TRANS/WP.29/2004/63  
20 July 2004

**ПРОЕКТ ПОПРАВОК СЕРИИ 04 К ПРАВИЛАМ № 44  
(детские удерживающие системы)**

Передано Рабочей группой по пассивной безопасности (GRSP)

СХЕМА ОФИЦИАЛЬНОГО УТВЕРЖДЕНИЯ ТИПА  
(СХЕМА ПОСЛЕДОВАТЕЛЬНОСТИ ОПЕРАЦИЙ ISO 9002-2000)

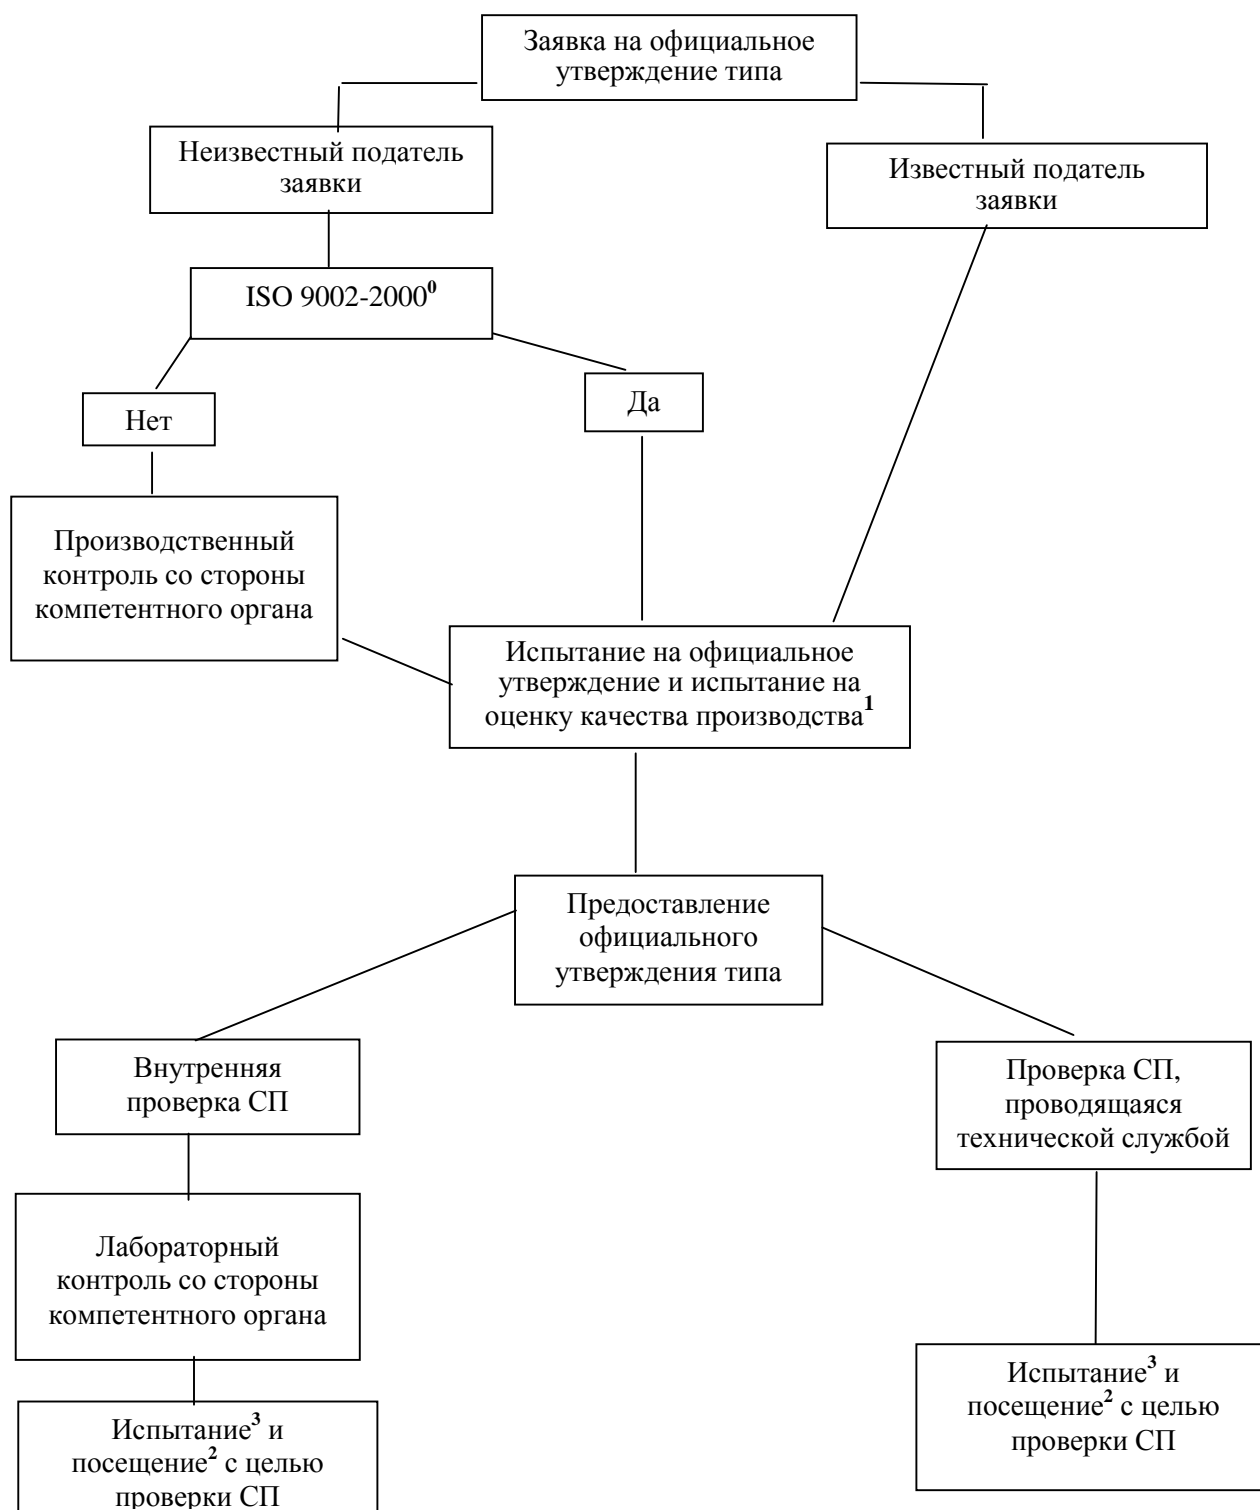
Приложение 14 изменить следующим образом:

"Приложение 14

- 0) или эквивалентный этому стандарт с допустимым исключением требований, касающихся концепций проектирования и разработки, пункт 7.3 "Удовлетворенность клиента и непрерывное усовершенствование";

- 1) эти испытания проводятся технической службой;
- 2) посещение завода-изготовителя компетентным органом или технической службой для контроля и произвольного отбора образцов

- a) при отсутствии ISO 9002-2000: два раза в год,
  - b) при наличии ISO 9002-2000: один раз в год;
- 3) испытания в соответствии с приложением 16
  - a) при отсутствии ISO 9002-2000:

- i) проводятся компетентным органом или технической службой в ходе посещения, предусмотренного в примечании 2a,
    - ii) проводятся заводом-изготовителем в период между посещениями, предусмотренными в примечании 2b;

- b) при отсутствии ISO 9002-2000: проводятся заводом-изготовителем; процедура проверяется в ходе посещения, предусмотренного в примечании 2b".
